Memo Aan:
Nederlandse Voedsel- en Warenautoriteit
T.a.v. Dr T.H.M. Sijm

Memo Nr.: OGNL.176454_definitief

Datum: 7 februari 2019

Beoordeling Rapport "Onderzoek Nefit Topline CV-ketels"

Figuur A. IR-warmtebeeld van warmtewisselaar 53 zonder aanvullende doorbuiging van topprofiel, met intacte branderpakking (uit Figuur 29 van het Rapport). De witte pijl geeft aan waar de hoogste temperatuur is.

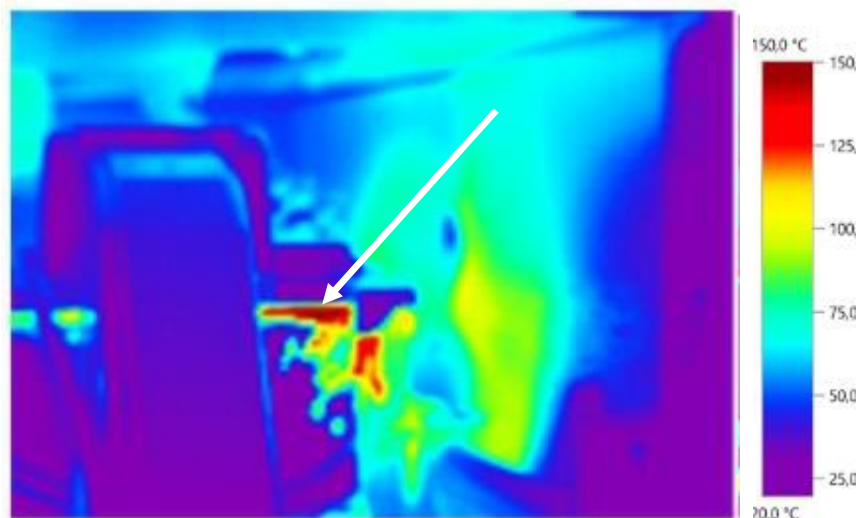
Bij het beoordelen van de gevolgen van de lekkage van hete rookgassen in paragrafen 3.4 en 5.1 lag de focus op de temperaturen in het isolatiemateriaal i.v.m. het beoordelen van de kans op smelt-/brandschade. Echter, het bekijken van de IR-metingen laat ook andere hete delen zien. In Figuur A, hieronder, is het beeld van warmtewisselaar 53 (met volgens het Rapport 2,8 mm doorbuiging *maar met intacte branderpakking*), dat in Figuren 24 (blz. 43) en 29 (blz. 51) van het Rapport is weergegeven. Terwijl het Rapport de isolatietemperatuur bespreekt, geeft de witte pijl in het Figuur aan dat het element tussen de branderkap en de warmtewisselaar de maximumtemperatuur van de kleurschaal heeft. Wij identificeren dit element als de branderpakking naast de aansluiting van de gas/luchttoevoer naar de brander. Gelet op de opmerking aan het begin van deze notitie over de onzekerheid over hoe de temperatuurschaal moet worden gelezen, is de temperatuur van dit element 140 °C of hoger. De positie van dit element is niet aan de kant waar de beschadiging van het topprofiel zich bevindt, maar aan de 'lange' zijde van de warmtewisselaar. Hetzelfde is ook waarneembaar in andere figuren, met name in Figuur 32, waarvan een van de beelden in Figuur B, hieronder, is gereproduceerd.

In beide figuren lijkt de pakking aanzienlijk heter te zijn dan de omringende aluminium delen. Indien dit element inderdaad de branderpakking is, dan is het mogelijk dat die verhit wordt door hete verbrandingsgassen die door de al dan niet opzettelijk aangebrachte beschadigingen ontsnappen. In dat geval is dit een andere situatie dan in de duurtest die door Nefit is uitgevoerd, en rijst de vraag wat de impact hiervan is op de levensduur van de branderpakking.
